Dodatok č. 3

**k Zmluve o budúcej zmluve o zriadení vecného bremena zo dňa 29.04.2021
v znení Dodatku č. 1 zo dňa 12.12.2022 a Dodatku č. 2 zo dňa 27.06.2023
medzi**

Dňa 18.05.2023 bola do právnej kancelárie mesta Prievidza doručená žiadosť spoločnosti Prievidzské tepelné hospodárstvo, a. s. o zmenu trasovania k stavbe „Rekonštrukcia zásobovania teplom v okruhu VS-1, Prievidza“.

VEC: Vyjadrenie č. 2 k zmene trasovania

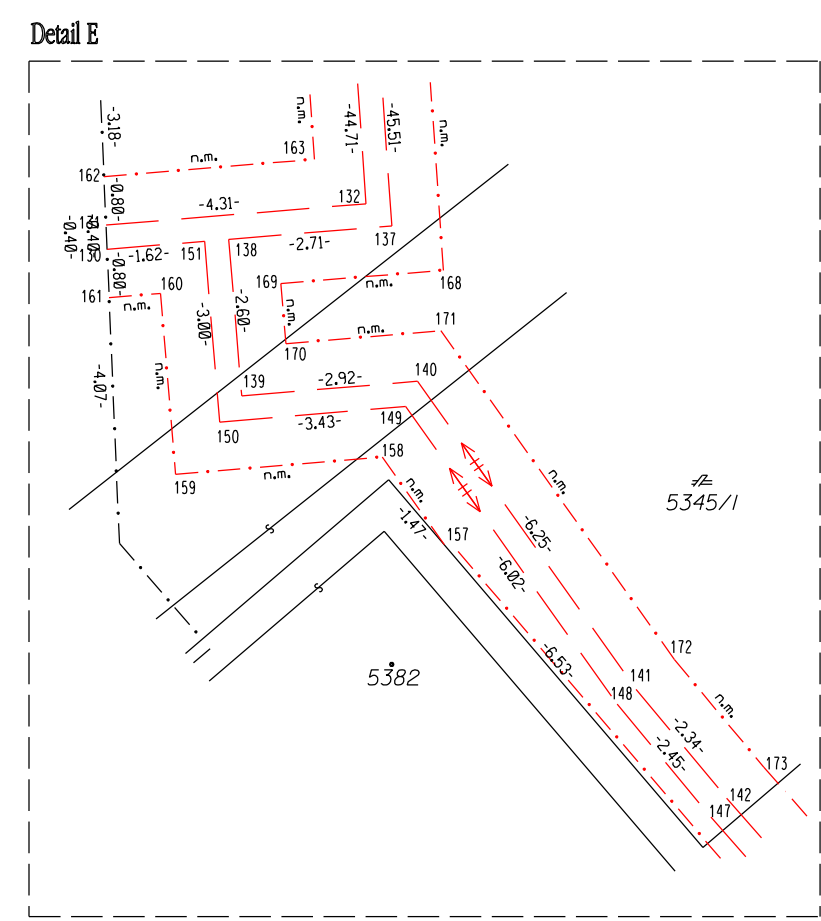
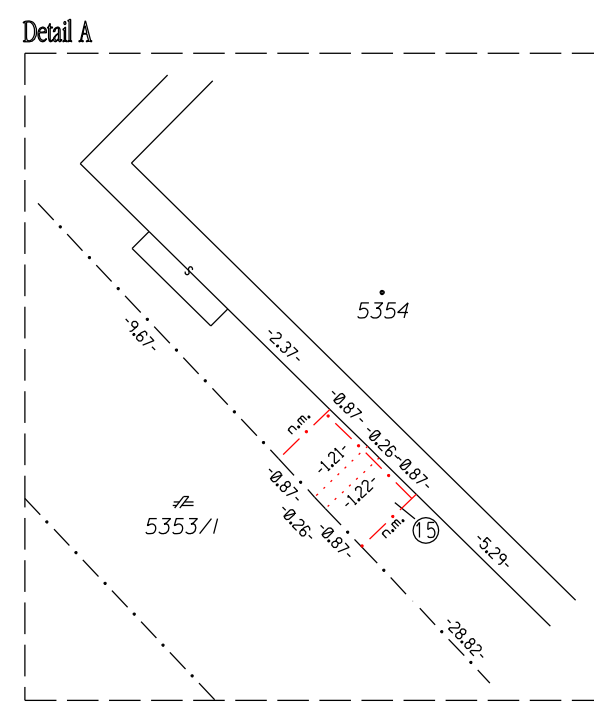
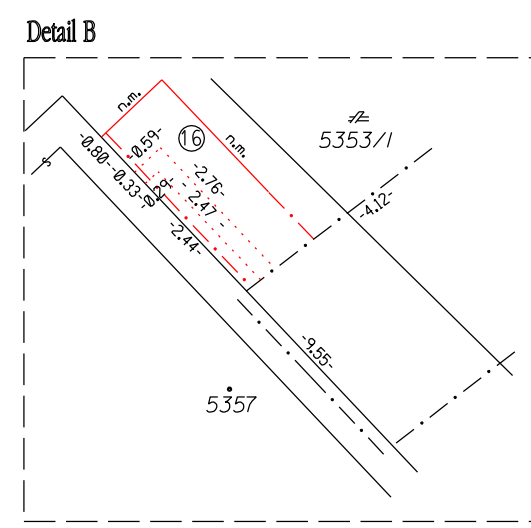
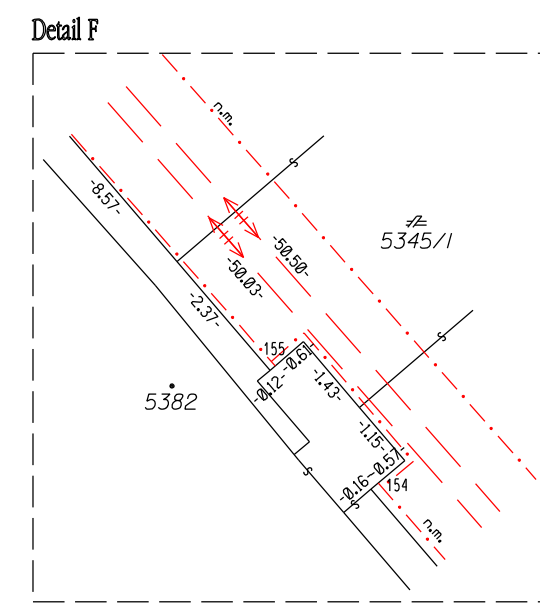
„6. Budúci oprávnený z vecného bremena doručil novú pracovnú verziu Geometrického plánu č. 83/2023 (týkajúca sa zmien trasovania), vyhotoveného dňa 10.02.2020 spoločnosťou GEOmark, s.r.o., Ul. G. Švéniho 6, 971 01 Prievidza, ktorým bol zameraný priebeh zmeny trasovania inžinierskych sietí spolu s ich ochranným pásmom

a rozsah je zaznamenaný v popisnej časti geometrického plánu ako diel č. 1-34 v rozsahu výmery 1206 m² na časti pozemkov vo vlastníctve mesta Prievidza - parcela registra C KN č. 5345/1, 5345/15, 5346/1, 5348/1, 5351, 5353/1, 5392/1, 5399/1, 5399/2, 5399/9, 5399/10, pričom geodet doručil aj zoznam súradníc a súťaž pôvodného a nového GP.“
